Добавление 103: Правила № 104

Пересмотр 1 – Поправка 2

Дополнение 8 к поправкам серии 00 – Дата вступления в силу: 15 июня 2015 года

Единообразные предписания, касающиеся официального утверждения светоотражающей маркировки для транспортных средств категорий М, N и О

"Рис. 1

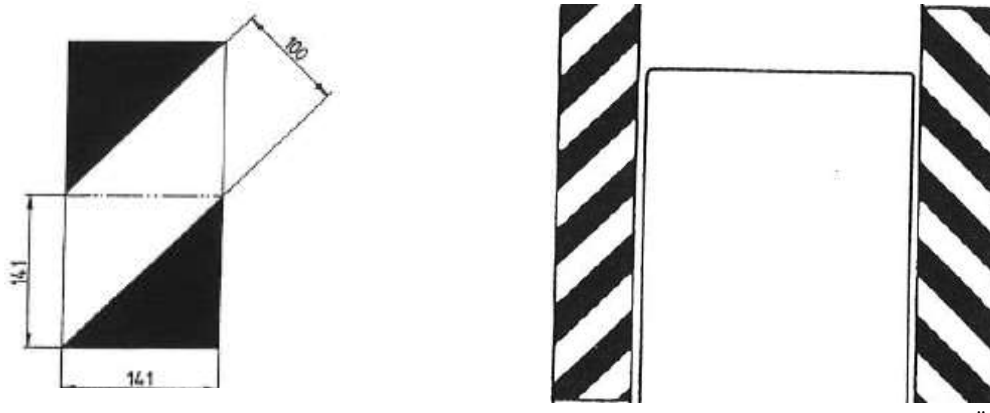
2.2.1 Светоотражающие материалы класса "F" должны состоять из красных и белых диагональных полос шириной 100 мм каждая, которые направлены под углом в 45° наружу и вниз. Базовая стандартная область представляет собой квадрат со стороной 141 мм, разделенный по диагонали на белую и красную половины, образующий одну стандартную область, как показано на рис. 1.

2.2.2 В случае крупногабаритных транспортных средств с имеющимся пространством для размещения маркировки минимальная длина любого элемента светоотражающего маркировочного материала должна включать в себя не менее 9 стандартных областей, описанных в пункте 2.2.1 выше; в случае же транспортных средств с ограниченным пространством для размещения маркировки минимальная длина может быть сокращена до 4 стандартных областей.

Включить следующий новый рис. 1:
